Mayo 2021
REVISED FL860AB
NHTSA #20V-527
Transport Canada #2020-408

Tema: Espacio libre del arnés del motor Freightliner

**Modelos afectados: Vehículos específicos modelos 2018-2021
Freightliner 108SD, 114SD y Business Class M2 fabricados entre
el 24 de mayo de 2017 y el 26 de agosto de 2020, y equipados
un motor Detroit Diesel DD8.**

REVISION: Se actualizo el valor de torque en el paso 2.3 de la pagina 14 de las instrucciones de trabajo.

Fig. 16, Soporte separador existente

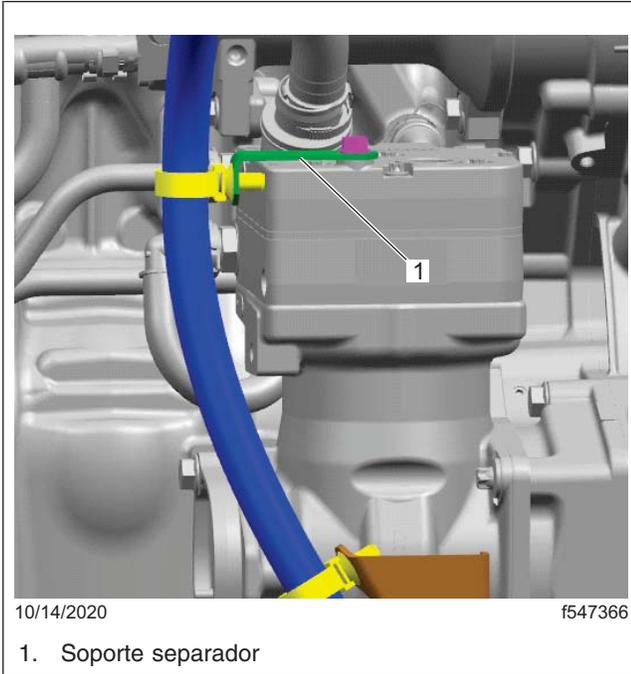
2. Retire el soporte separador existente e instale los dos soportes nuevos.
 - 2.1 Retire el soporte separador existente atornillado a la parte superior del compresor de aire. Vea la **Figura 16**.
 - 2.2 Instale los nuevos soportes en la parte superior del compresor de aire donde se eliminó el separador existente. Vea la **Figura 17**. Instale las piezas en el siguiente orden:
 - arandela (número de pieza 23-09114-011)
 - soporte separador (número de pieza 23-09130-017)
 - soporte separador (número de pieza 23-13516-001)
 - Perno M8 (número de pieza 23-13345-025)
 - 2.3 Apriete el sujetador de los soportes a un par de 11 lbf-ft (15 N·m).

REVISION: Se actualizo el valor de torque en el paso 2.3 de la pagina 14 de las instrucciones de trabajo.
